კორექტირებული ზონები

მრავალბინიანი საცხოვრებელი სახლი ყაზბეგის 34-ში

ავტოფარეხის სართული

+23.10 ნიშნული

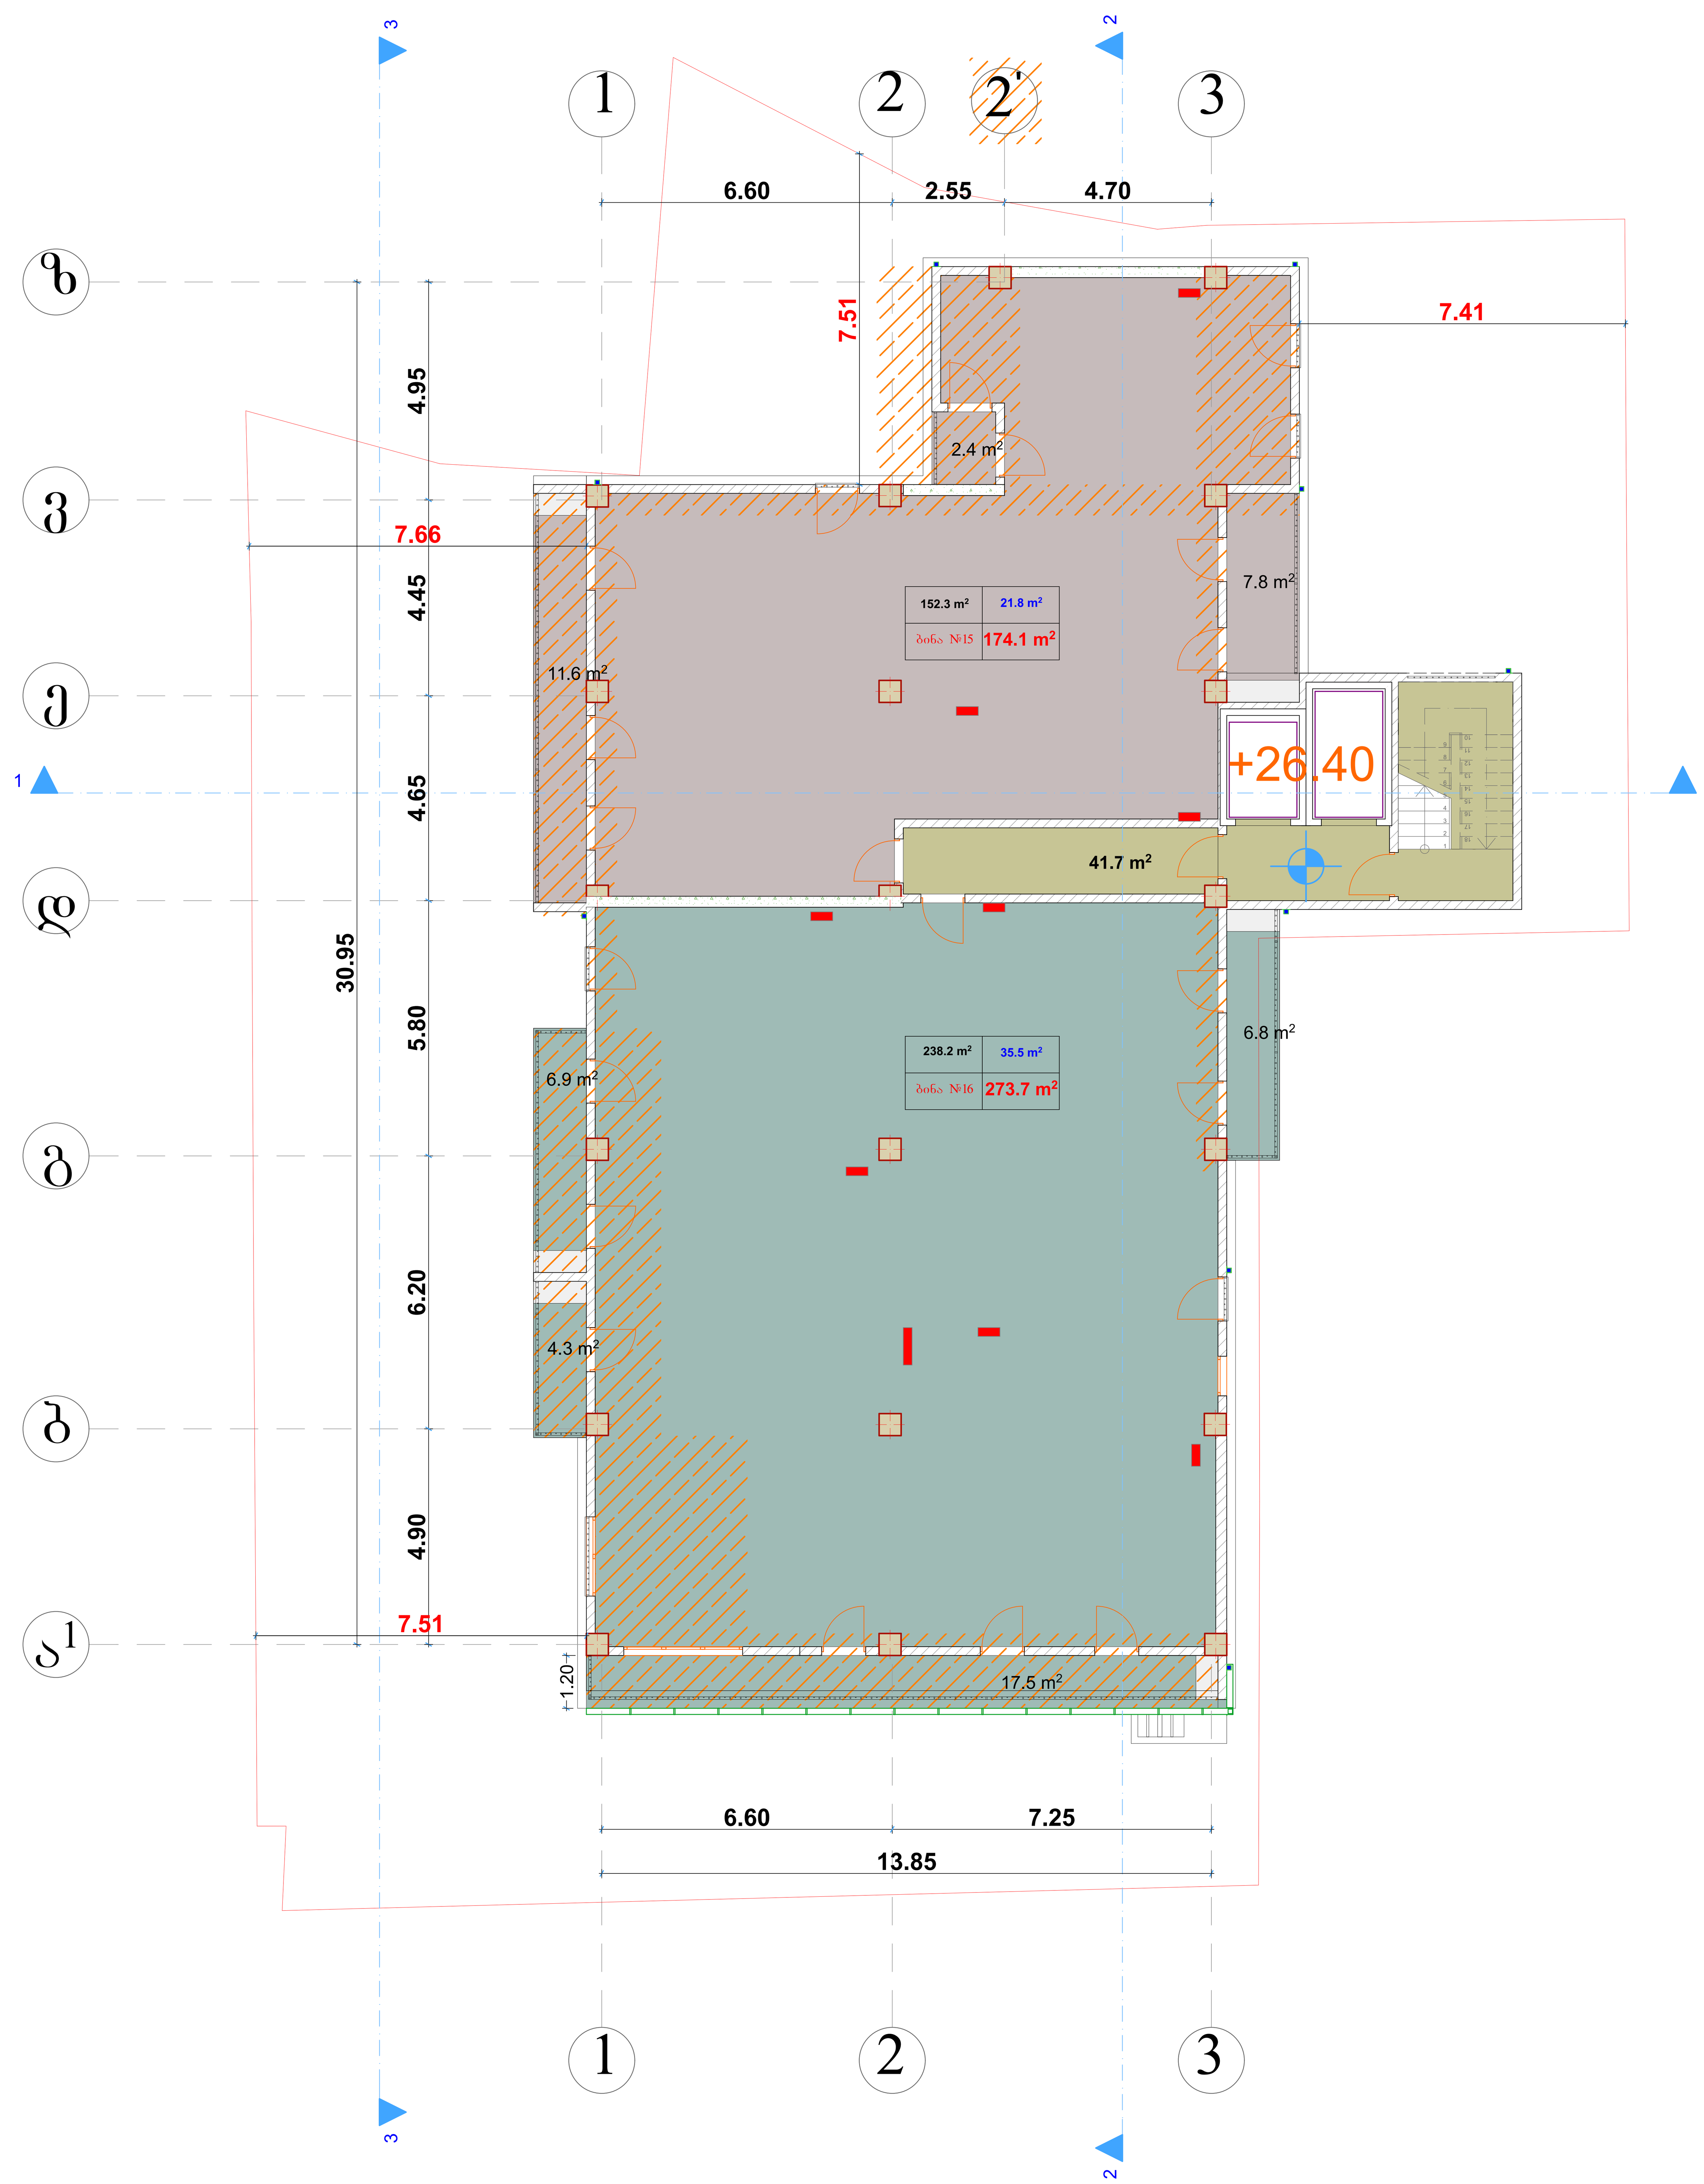
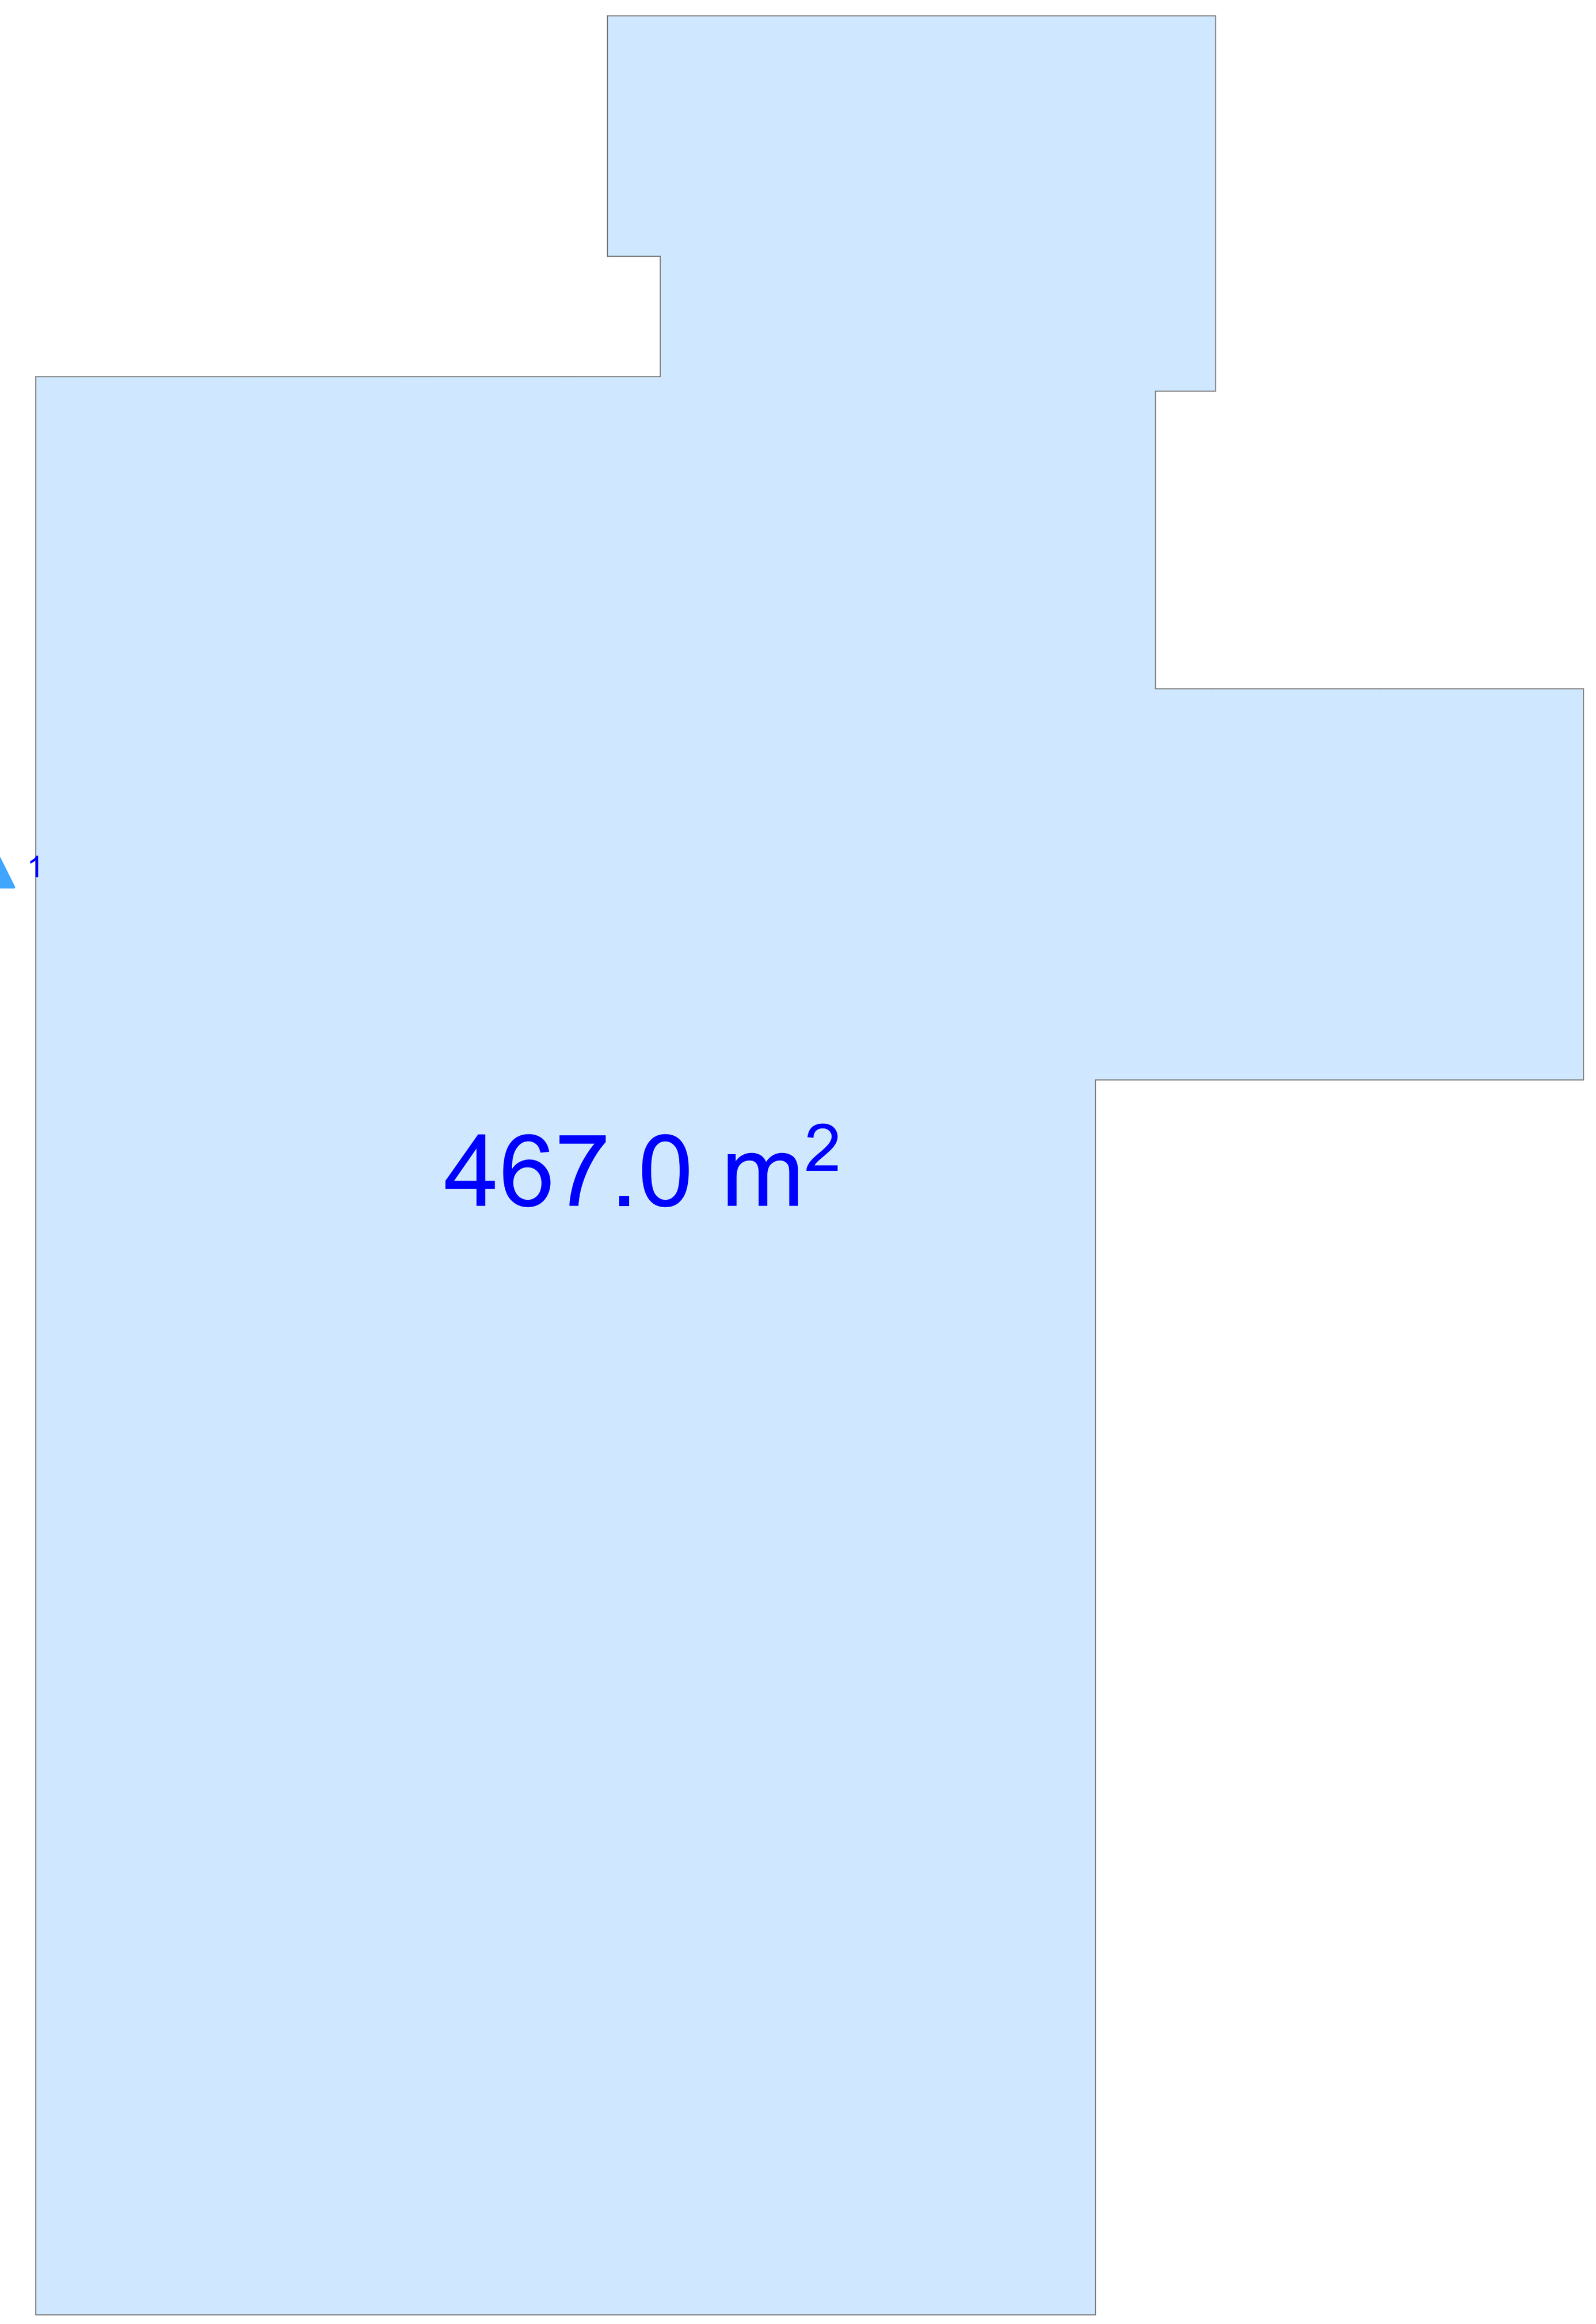
+23.10 ნიშნულზე კორექტირდა მალებს შორის მანძილი. ზ-ვ ღერძებში შეიცვალა აივნის ზომა და მასზე გამომავალი სარკმელი ჩაანაცვლა კარმა. ვ-დ ღერძებში 2 კარის მაგივრად გაჩნდა 3 ერთფრთიანი კარი, გაერთიანდა აივნები. დ-გ ღერძებში შიდა აივანი ჩაანაცვლა ერთმა ფრანგულმა აივანმა, ხოლო მეორე გარდაიქმნა გარე აივნად. გ-ბ ღერძებში მდებარე აივანი არ შეცვლილა. ბ-ა ღერძებში მდებარე ვიტრაჟი გახდა უფრო განიერი. 1-3 ღერძებში შეიცვალა კარისა და ვიტრაჟების განლაგება.
შეიცვალა გ-დ ღერძებში მდებარე აივანზე გამომავალი დიობი. ე-ვ ღერძებში მდებარე დიობი ჩაანაცვლა ორმა ერთფრთიანმა კარმა. ე-ზ ღერძებში დავიწროვდა მალის სიგანე და შეიცვალა კარების კონფიგურაცია.

+26.40 ნიშნული

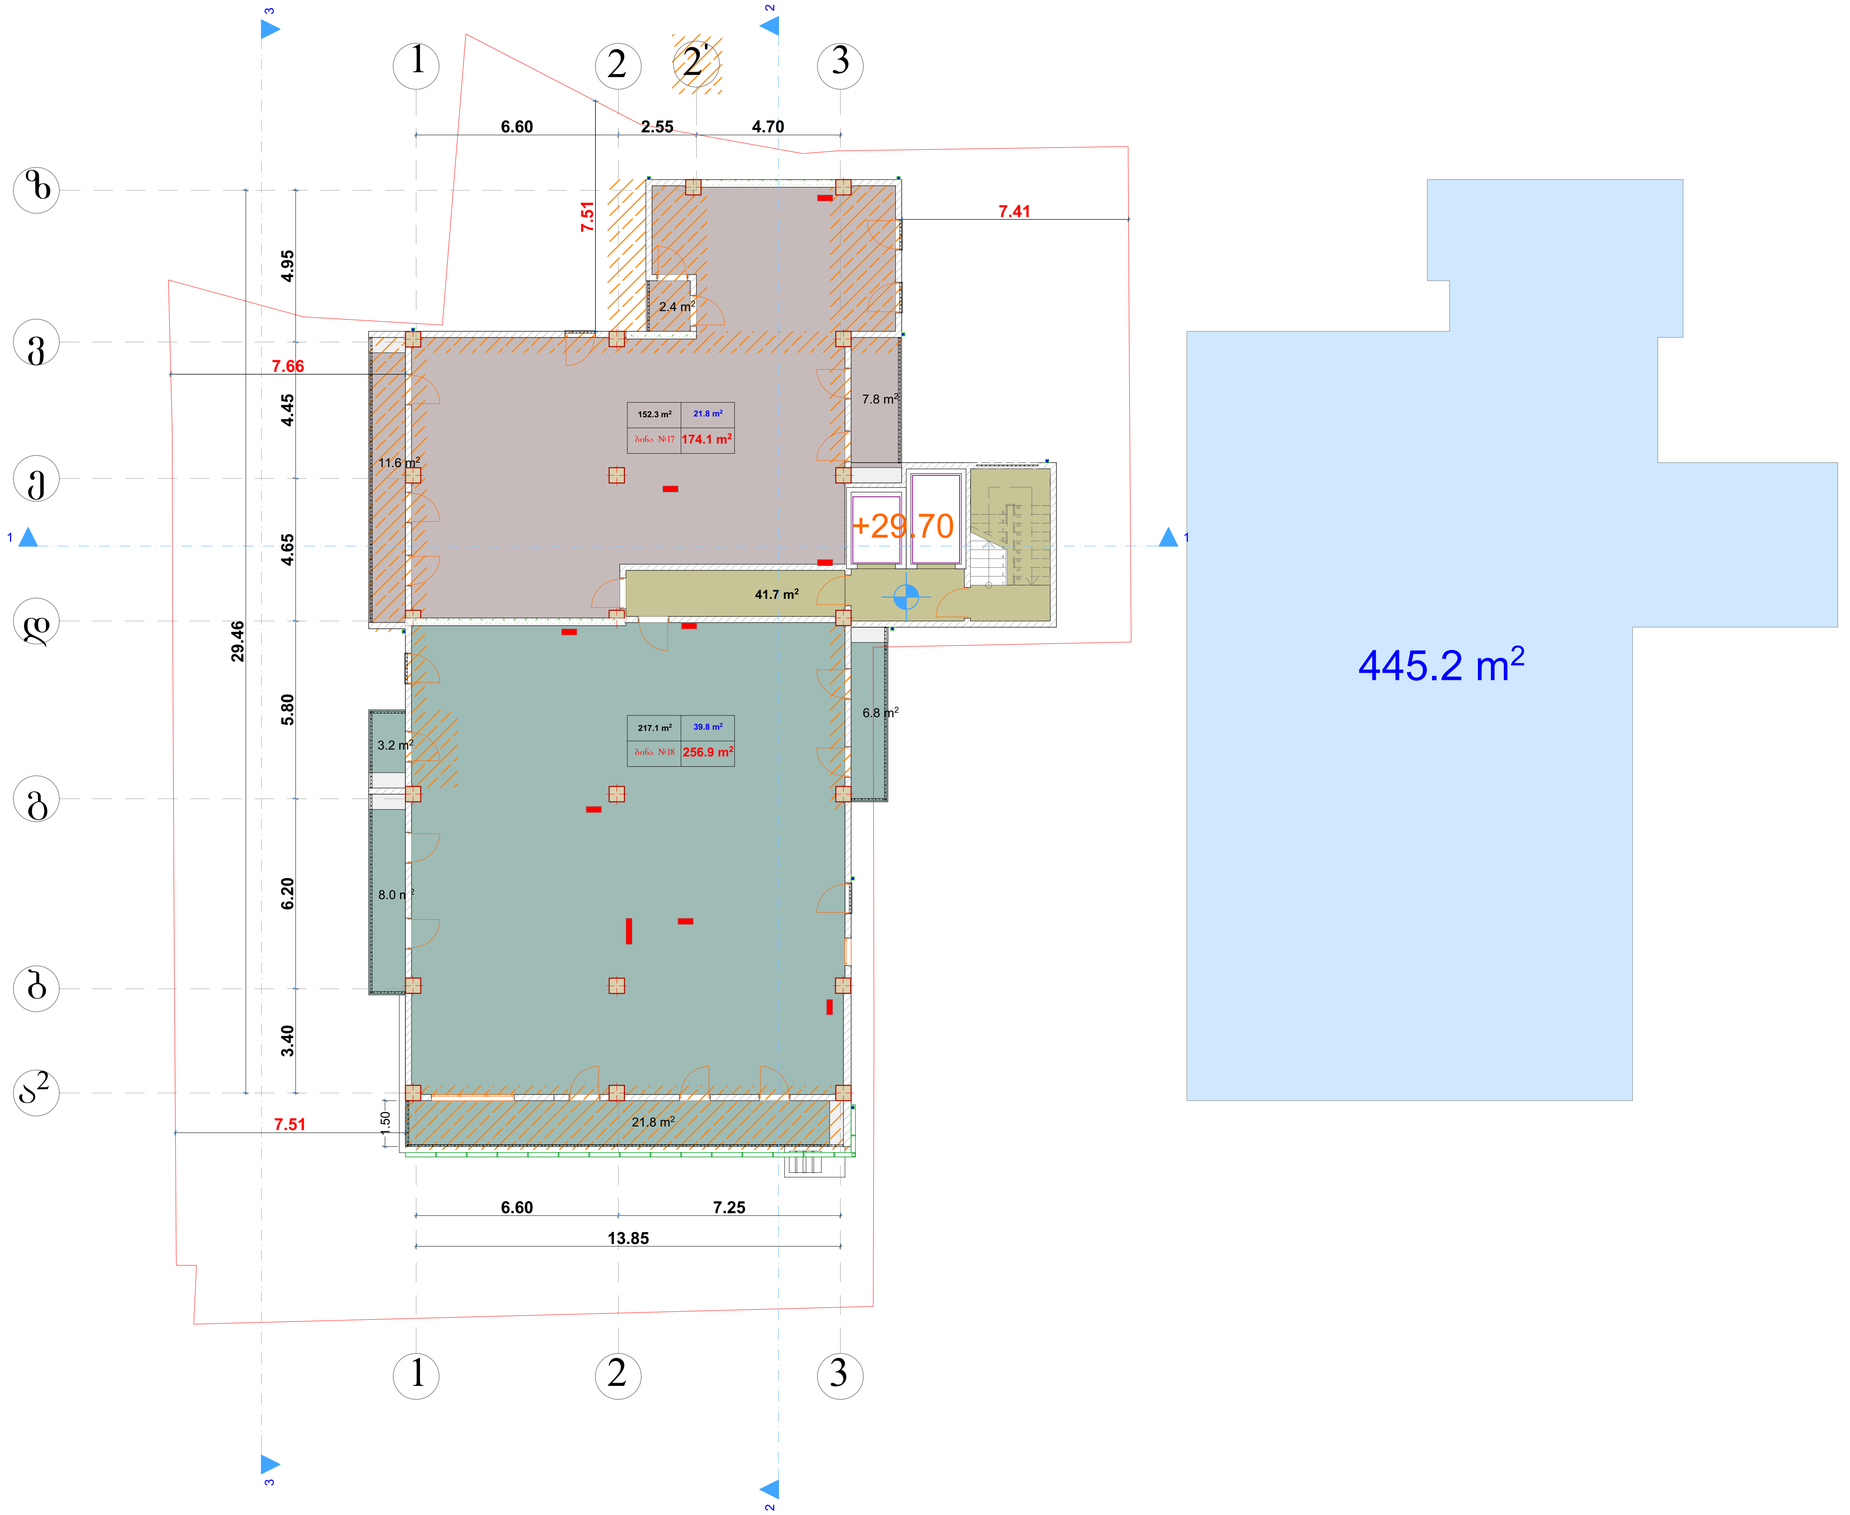
კორექტირებული ზონები
+26.40 ნიშნულზე კორექტირდა მალებს შორის მანძილი. ზ-ვ ღერძებში შეიცვალა აივნის ზომა და მასზე გამომავალი სარკმელი ჩაანაცვლა კარმა. ვ-დ ღერძებში 2 კარის მაგივრად გაჩნდა 3 ერთფრთიანი კარი, გაერთიანდა აივნები.
დ-გ ღერძებში შიდა აივანი ჩაანაცვლა ერთმა ფრანგულმა აივანმა, ხოლო მეორე გარდაიქმნა გარე აივნად. გ-ბ ღერძებში მდებარე აივანი არ შეცვლილა. ბ-ა^1 ღერძებში მდებარე ფასადის კედელი გახდა ერთგვაროვანი, ვიტრაჟი გახდა უფრო განიერი. 1-3 ღერძებში შეიცვალა კარისა და ვიტრაჟების განლაგება.
ა^1-დ ღერძებში კორექტირება არ მომხდარა. ე-ვ ღერძებში მდებარე ლიობი ჩაანაცვლა ორმა ერთფრთიანმა კარმა. ვ-ზ ღერძებში დავიწროვდა მალის სიგანე და შეიცვალა კარების კონფიგურაცია.
